## Parecer de Avaliação

Central Solar Fotovoltaica de Benavente 2

Processo de AlncA nº 1278/2018

IDENTIFICAÇÃO			
DESIGNAÇÃO DO EIncA/PROJETO	Central Solar Fotovoltaica Rio Seco		
TIPOLOGIA DE PROJETO	Instalações para produção de energia fotovoltaica	Fase em que se encontra o projeto:	Projeto de execução
PROPONENTE	Vertente Planetária Unipessoal, Lda		
ENTIDADE LICENCIADORA	Direção Geral de Energia e Geologia		
EQUIPA RESPONSÁVEL PELA ELABORAÇÃO DO EIncA	Vertente Planetária Unipessoal, Lda		
AUTORIDADE DE AIncA	Comissão de Coordenação e Desenvolvimento Regional de Lisboa e Vale do Tejo		
ENQUADRAMENTO LEGAL	Decreto-Lei nº 172/2006, de 23 de agosto, alterado e republicado pelo Decreto-Lei n.º 215-B/2012, de 8 de outubro	Data:	04-10-2018

Fig. 3 - Área de implantação da Central Solar (fonte EInCA)

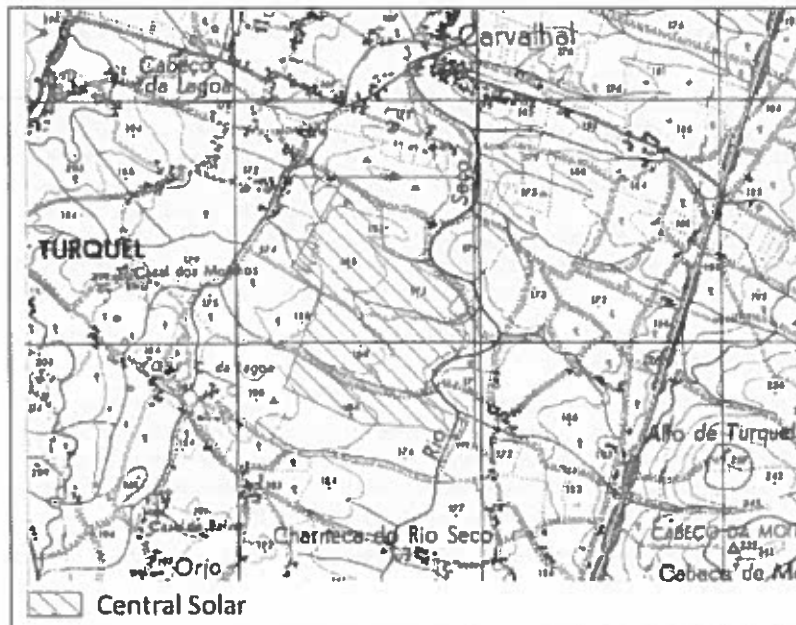
De acordo com o extrato da Carta Militar (figura 3), verifica-se que a área de implantação da central solar é atravessada por duas linhas de água. Dada a pequena dimensão da respetiva bacia de drenagem, apresentam escoamento temporário.

Segundo o EInCA, na distribuição dos painéis solares não serão instaladas quaisquer estruturas no leito e margens da linha de água, garantindo, assim, a respetiva funcionalidade no terreno.

No entanto, é de referir que se verifica a existência de depósitos não autorizados de resíduos de construção e de demolição, situados no extremo norte do terreno, o que implica alterações significativas na topografia.

Fig. 2 – Extrato da Carta Militar com a área do projeto identificada e a altimetria sobreposta

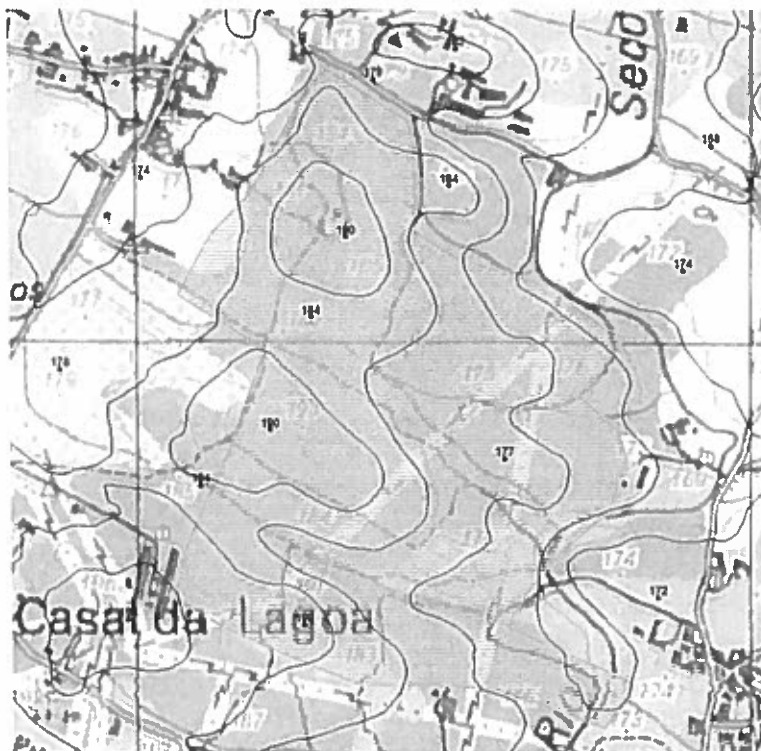
Uma outra questão que considero ser de referir prende-se com a **topografia** da zona de localização do projeto.

Sobrepondo a altimetria (cartografia à escala 10.000) à localização do projeto, verifica-se que as cotas vão dos 190 m a Noroeste (Cabeço da Amora) aos 170 m nas margens do Rio Seco. Existe portanto uma diferença de 20 m de cotas e a configuração topográfica revela o encaixe provocado pelas duas linhas de água descritas na pg. 77 deste EIncA.

Na imagem acima (Figura 2) são perceptíveis as linhas de água referidas e o modelado do terreno.

Figura 1 – Área de implantação da Central Solar (fonte ElncA)

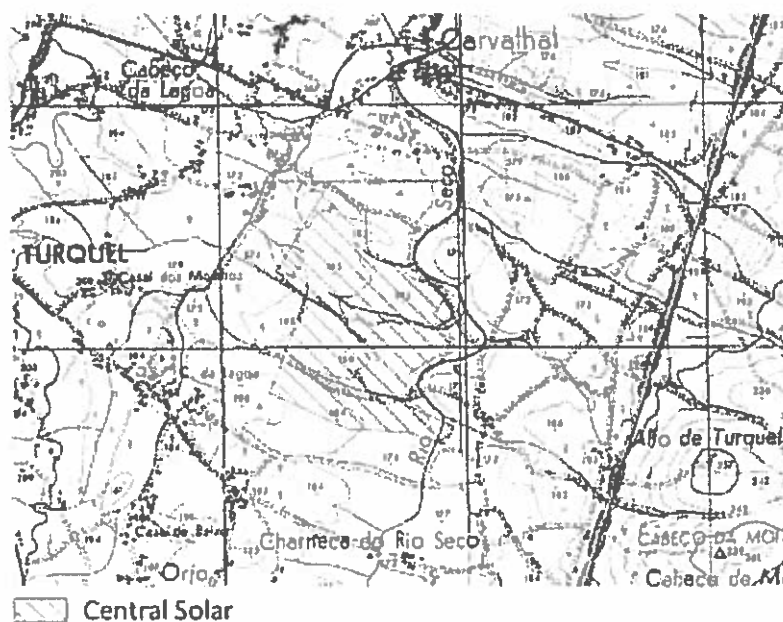
De acordo com o extrato da Carta Militar (Figura 1), verifica-se que a área de implantação da central solar é atravessada por duas linhas de água. Dada a pequena dimensão da respetiva bacia de drenagem, apresentam escoamento temporário.

Segundo o ElncA, na distribuição dos painéis solares não serão instaladas quaisquer estruturas no leito e margens da linha de água, garantindo a respetiva funcionalidade no terreno.
